ENQUÊTE PUBLIQUE

portant sur la demande d'autorisation présentée par EDF pour le démantèlement complet de l'installation nucléaire de base (INB) n° 162 de la centrale nucléaire des Monts d'Arrée (enceinte réacteur et bâtiments annexes) située sur les communes de BRENNILIS et LOQUEFFRET

Enquête N°E21000167/35

Partie 2 CONCLUSIONS ET AVIS DE LA COMMISSION D'ENQUETE

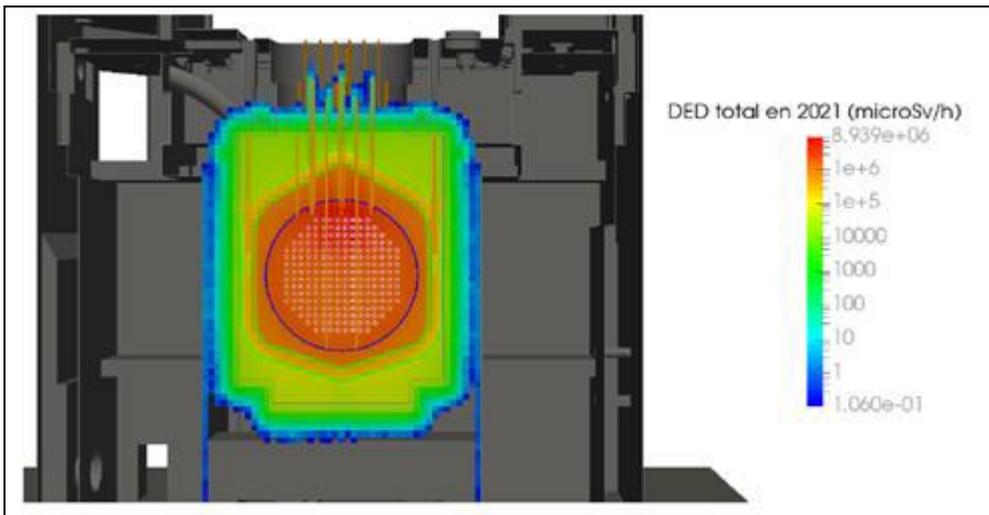
- Quelle est la durée prévisible nécessaire de décroissance de la radioactivité pour permettre un démantèlement complet sans robots et sans danger pour les travailleurs (avec les normes actuellement en vigueur pour les travailleurs du nucléaire) ?

[Le débit de dose le plus important se situe au centre de la cuve, tout au début des travaux \(voir figure\). On peut considérer de manière simplifiée, en se basant sur la décroissance du cobalt 60 \(principal contributeur au rayonnement\), qu'il faudrait une centaine d'années pour qu'un travailleur puisse intervenir dans l'ambiance radiologique la plus faible \(débit de dose ambiant compris entre 7.5µSv/h et 25µSv/h\). Ce type de zone à faible ambiance radiologique existe déjà dans une grande partie de l'installation actuelle et reste soumis à la réglementation des travailleurs en zone nucléaire.](#)
